Oppdragsgiver: **Tronrud Eiendom**

Oppdragsnr.: **5202199** Dokumentnr.: **oajor20211130**

► Detaljregulering for Lloyds marked - Kommentarer til NVEs uttalelse

Figur 1: Detaljreguleringsplan for Lloyds marked

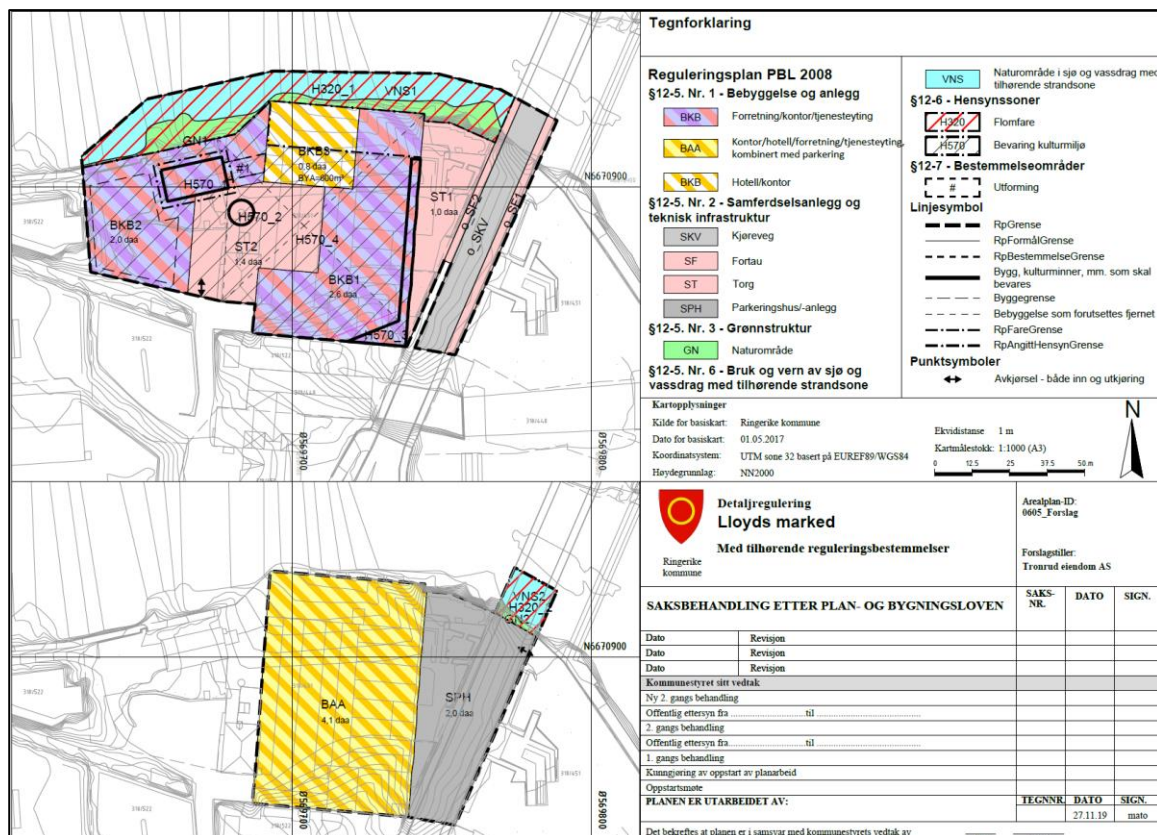
I NVEs uttalelse skriver de at de «savner at det gjøres vurderinger av om F2 er riktig sikkerhetsklasse eller om sikkerhetsklasse F3 vil være riktig her».

Iht. detaljreguleringsplanen (se Figur 1 på neste side) er det planlagt følgende bebyggelse og anlegg på Lloyds marked:

- Forretning/kontor/tjenesteyting
- Kontor/hotell/forretning/tjenesteyting, kombinert med parkering
- Hotell/kontor

Kontorbygning og garasjeanlegg er definert direkte under preaksepterte ytelser under sikkerhetsklasse F2. Bygninger med forretning og tjenesteyting er også arbeidsplasser med tilsvarende personopphold som en kontorbygning, og bør derfor også falle inn under sikkerhetsklasse F2. Videre er hotellbygg sammenlignbart med en boligblokk (bolig), med blant annet lignende personoppholdstid, og bør derfor også falle inn under sikkerhetsklasse F2.

Basert på informasjon fra Tronrud Eiendom og detaljreguleringsplanen finner vi ingen argumenter for at byggene skal plasseres i sikkerhetsklasse F3:

- Byggene vil ikke huse kritiske samfunnsfunksjoner som skal fungere i lokale beredskapssituasjoner (sykehus, brann, politi, vannforsyning etc.).
- Byggene er ikke byggverk for særlig sårbare grupper av befolkningen (sykehjem etc.).
- Oversvømmelse av byggene vil ikke kunne gi stor forurensning på omgivelsene.

Basert på dette mener vi at de planlagte byggene ved Lloyds marked faller inn under sikkerhetsklasse F2 (hvor flom med 200-års gjentaksintervall skal legges til grunn). Dette samsvarer også med at sikkerhetsklasse F2 omfatter de fleste byggverk beregnet for personopphold, hvor de økonomiske konsekvensene ved skader på byggverket kan være store, men kritiske samfunnsfunksjoner settes ikke ut av spill.
